# ÚZEMNÍ PLÁN MĚSTA BRNA

Textová část odůvodnění Příloha č. 5  
kapitola 19

## VYHODNOCENÍ PŘIPOMÍNEK

**b) Veřejná projednání Návrhu ÚPmB z roku 2020 (červen)**

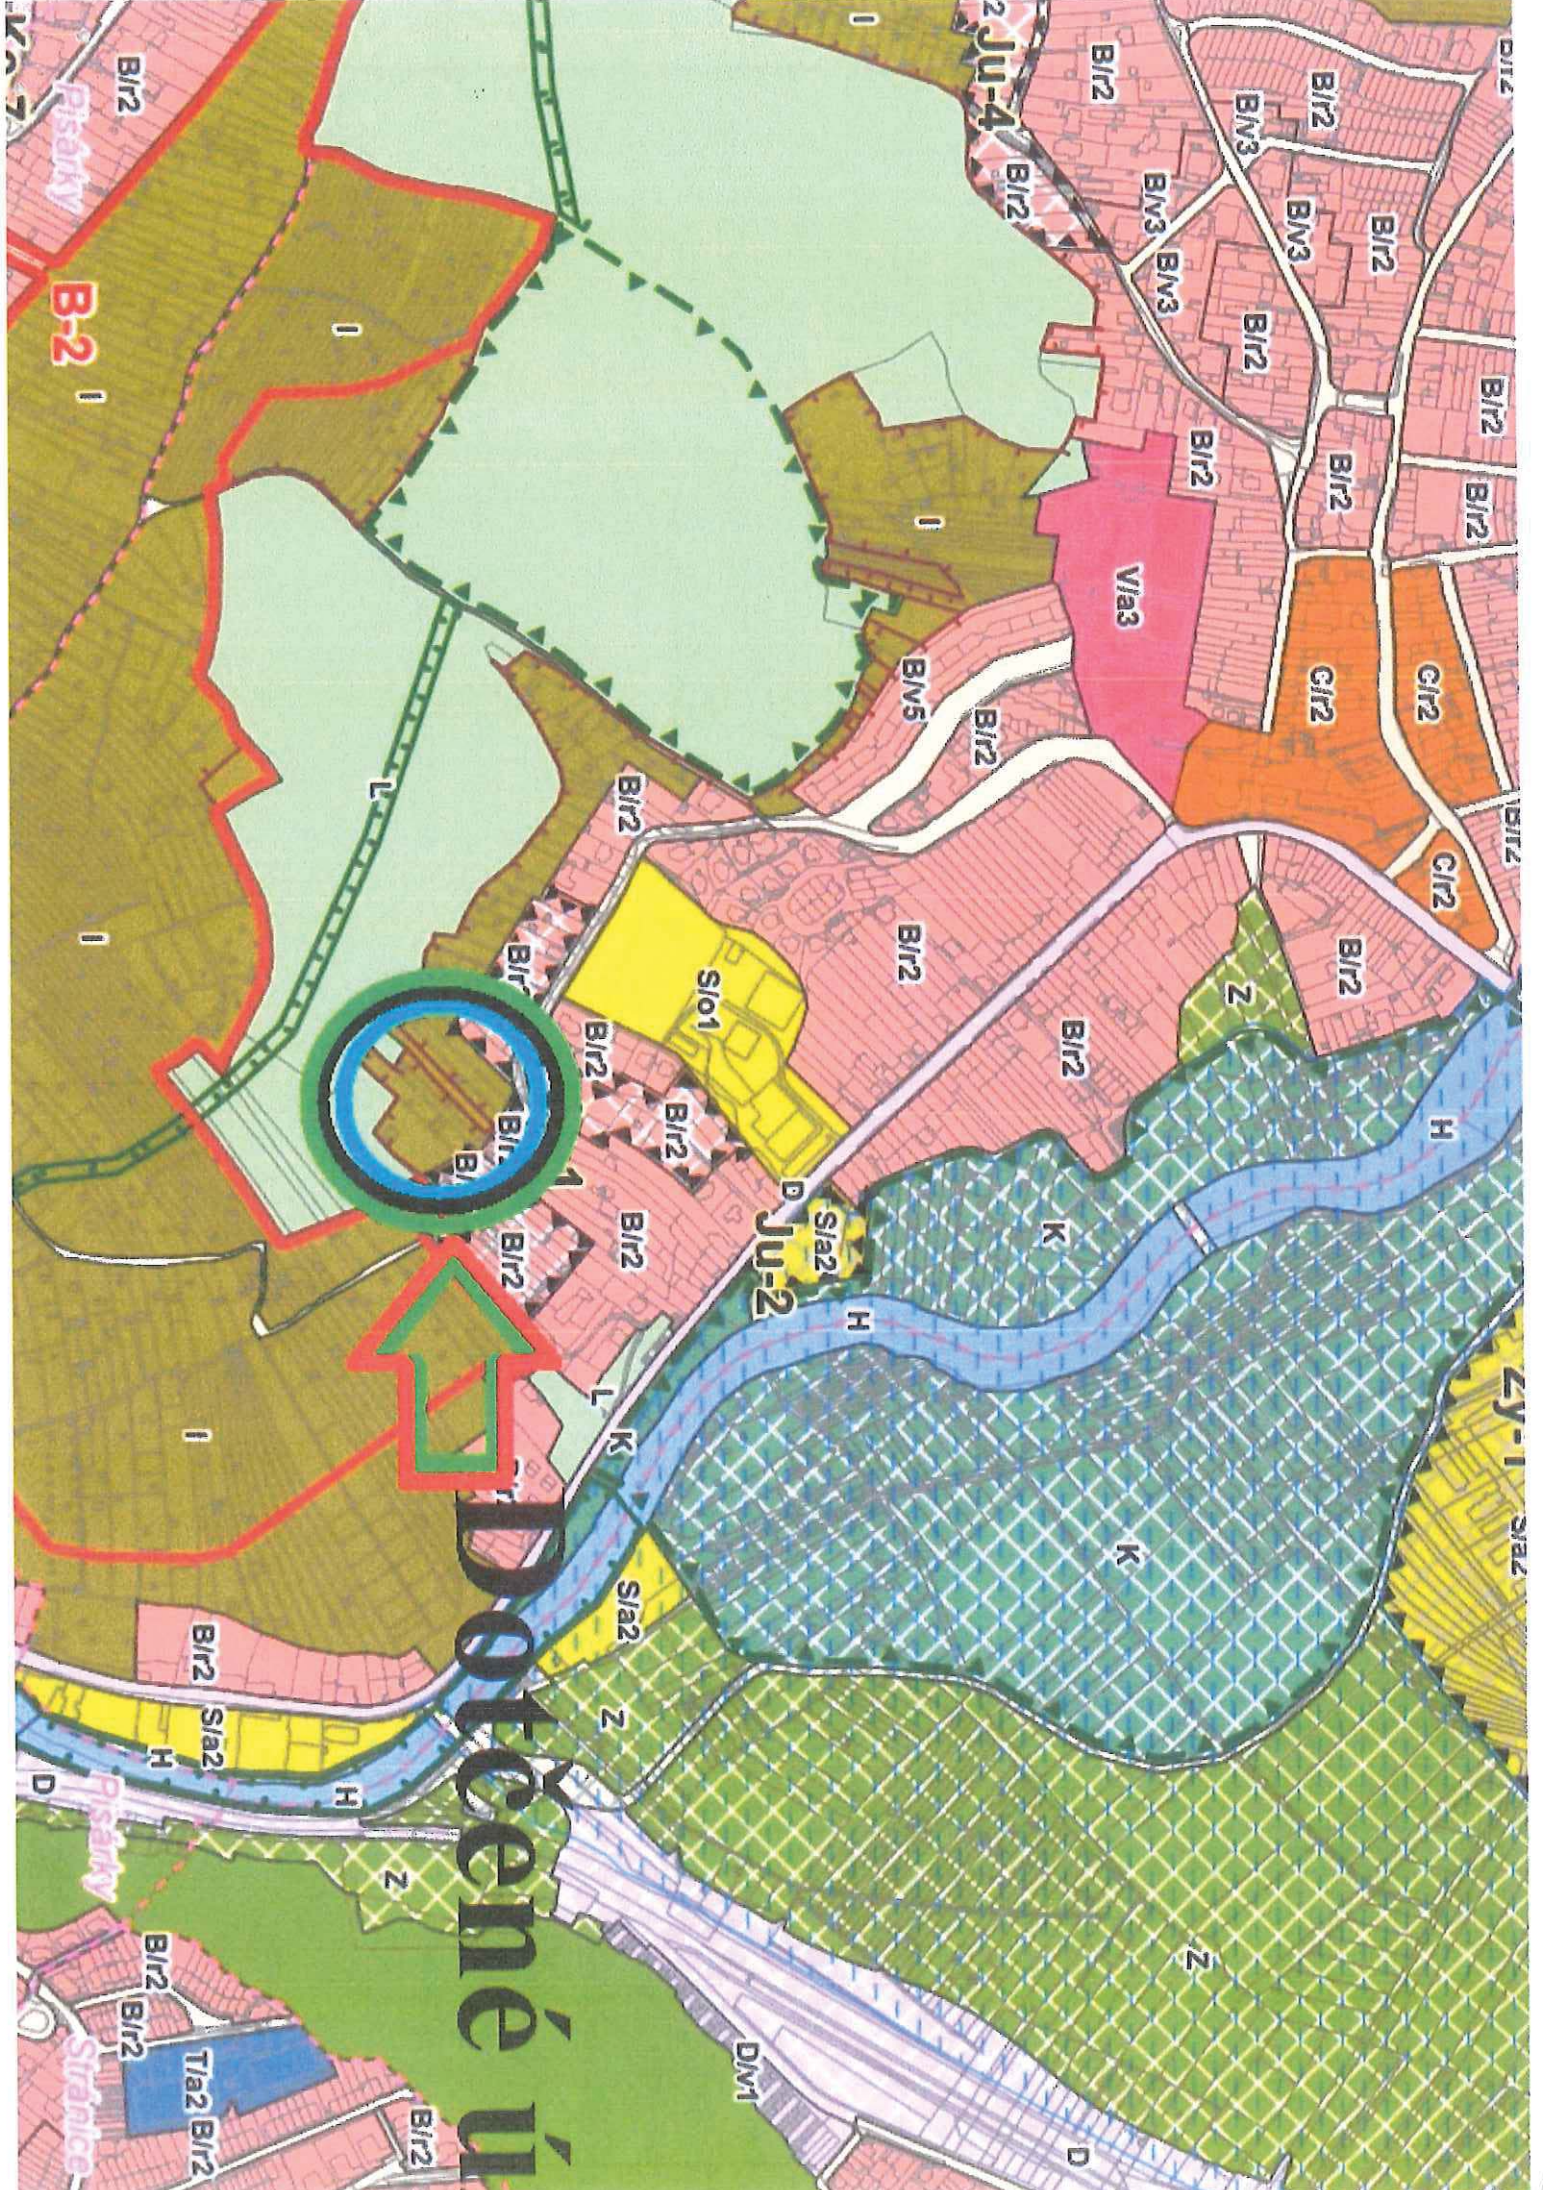
DOTČENÉ PARCELY ČLENŮ SPOLKU

POZEMKY JIŽ URČENO K ČISTÉMU BYDLENÍ

POZEMKY JIŽ URČENO K ČISTÉMU BYDLENÍ

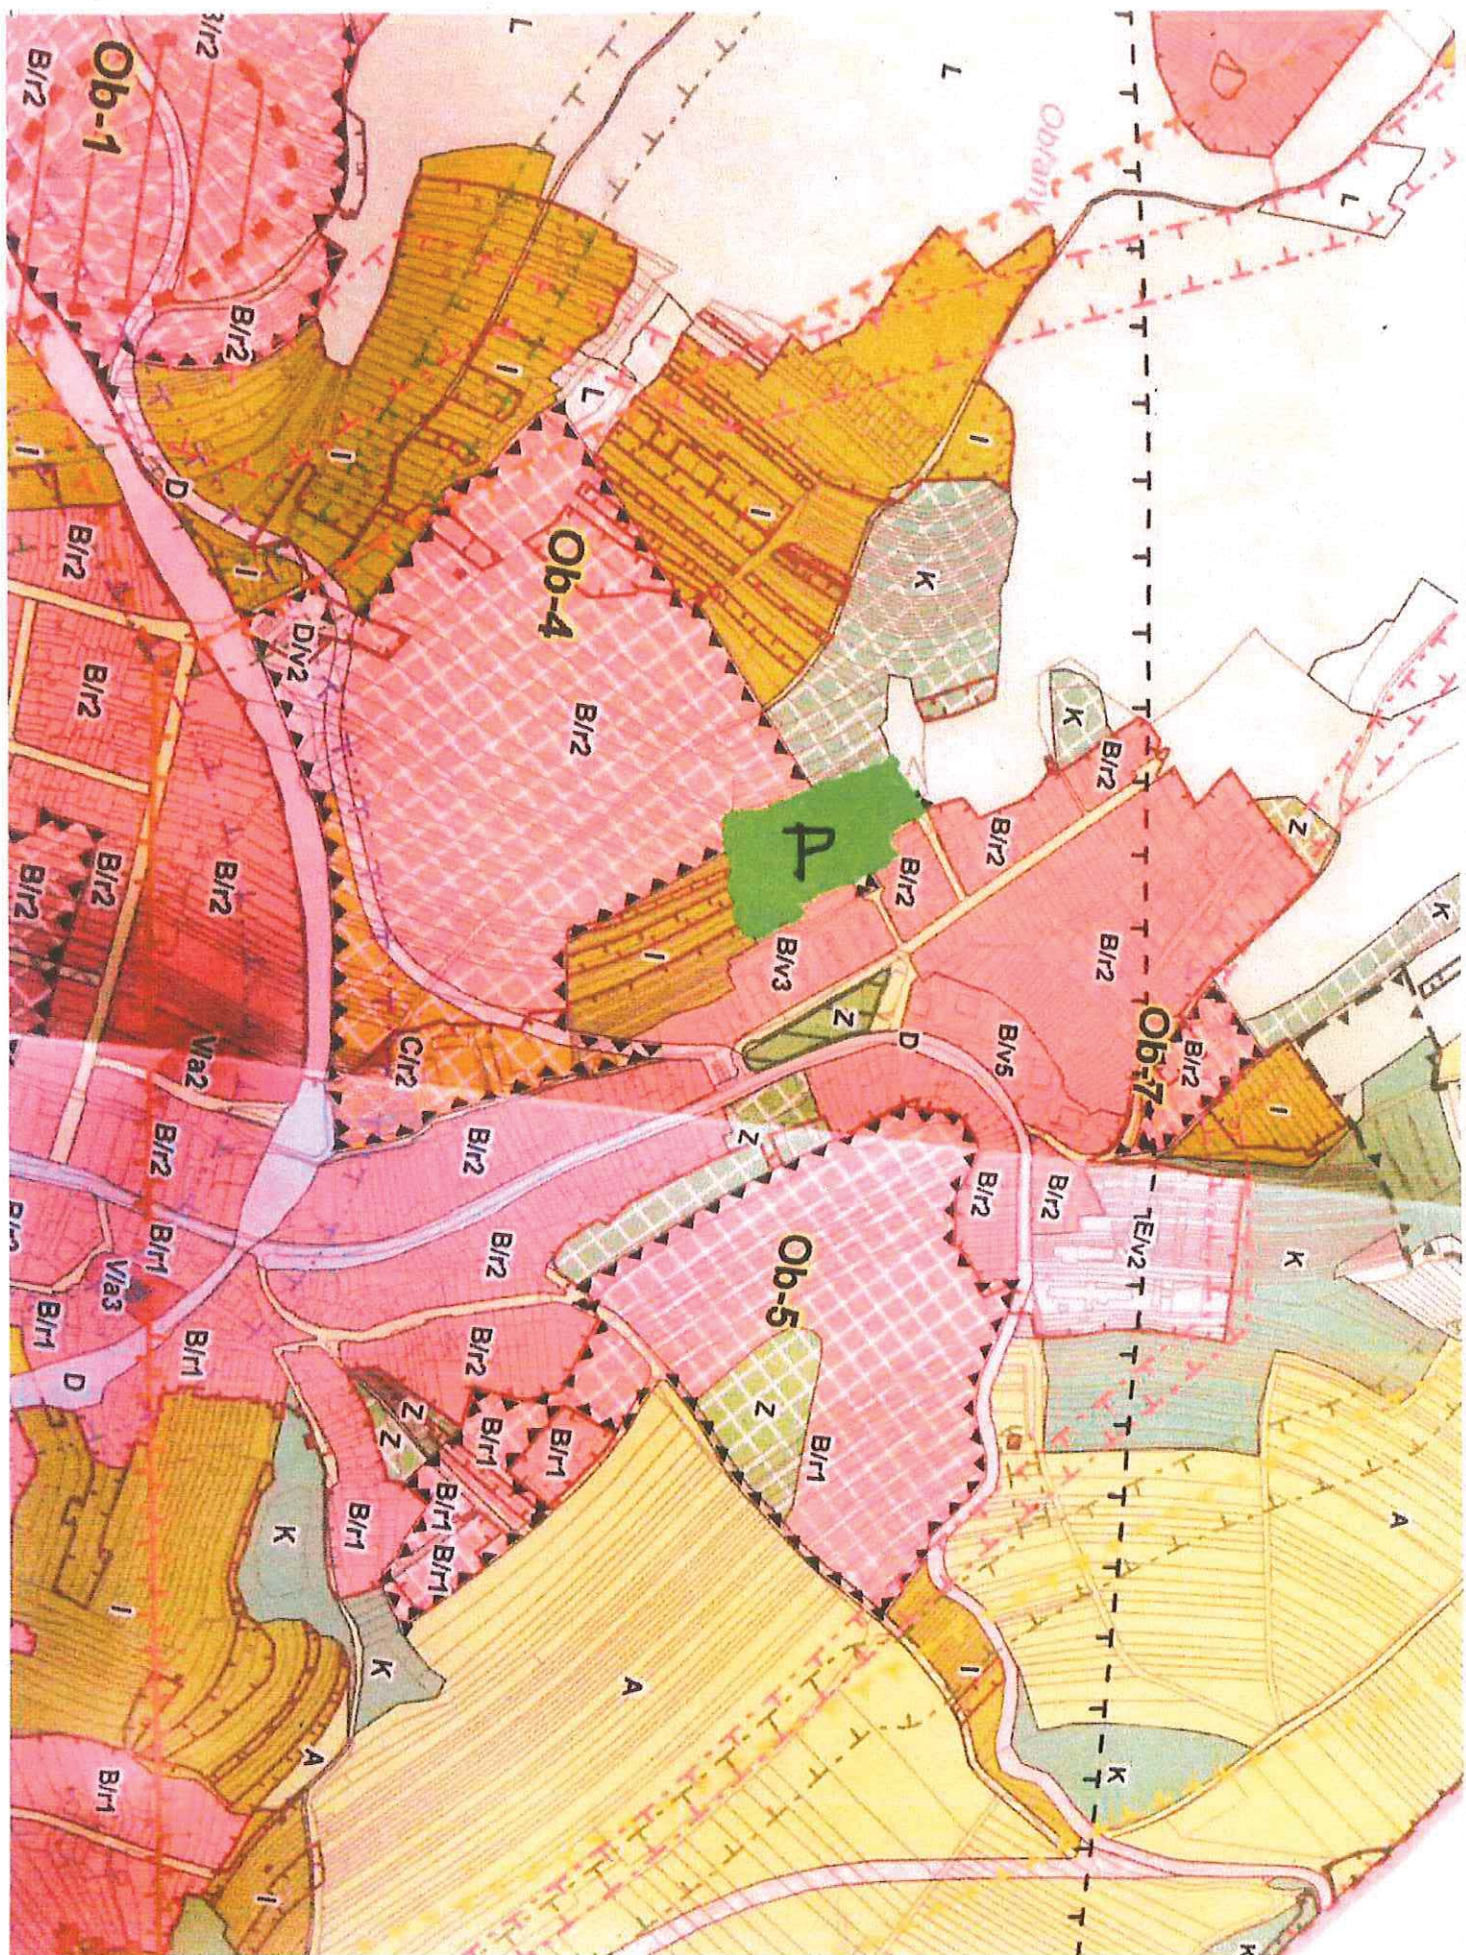
V návrhu nového územního plánu města Brna je v rámci rozvojové lokality OB-4 navržena pro výstavbu i lokalita "P" - viz. příloha.

Tato lokalita je v současné době zahrádkářskou kolonií. Jedná se o prudký svah zahrádek nad rodinnými domy viditelný z okolních domů a veřejného parku. Odstranění zahrad a jejich nahrazení výstavbou by znamenalo zásadní zhoršení životního prostředí pro všechny stávající obyvatele. V příloze č. 2 je kopie studie této lokality - řešitel studie (Atelier URBI, 2002) vědom si místních poměrů a nevhodnosti lokality pro výstavbu ji ponechává jako oddělovací zeleň.

- Pro navržené řešení a naprostou nevhodnost území k zástavbě hovoří zejména tyto skutečnosti:
- Jedná se o prudký, nestabilní svah na písčném podloží. Stavební úřad v současné době registruje několik sesuvů půdy. Masivní výstavba toto dle mého názoru ještě zhorší.
  - V lokalitě "P" nebude možné z důvodu prudkého svahu řešit vsakování srážek což je v rozporu s koncepcí zachování vody v krajině.
  - V protisvahu se nachází velmi frekventovaná silnice do Bílovic nad Svitavou. Hluk je v současné době tlumen zelení. V případě masivní výstavby bude zesílen odrazem od budov což povede ke zhoršení kvality bydlení současných obyvatel.
  - Ztráta zeleně jako přirozeného čističe vzduchu.
  - V okolí se nachází řada lokalit které jsou pro výstavbu vhodnější.
  - Špatná dopravní dostupnost zmíněné lokality.
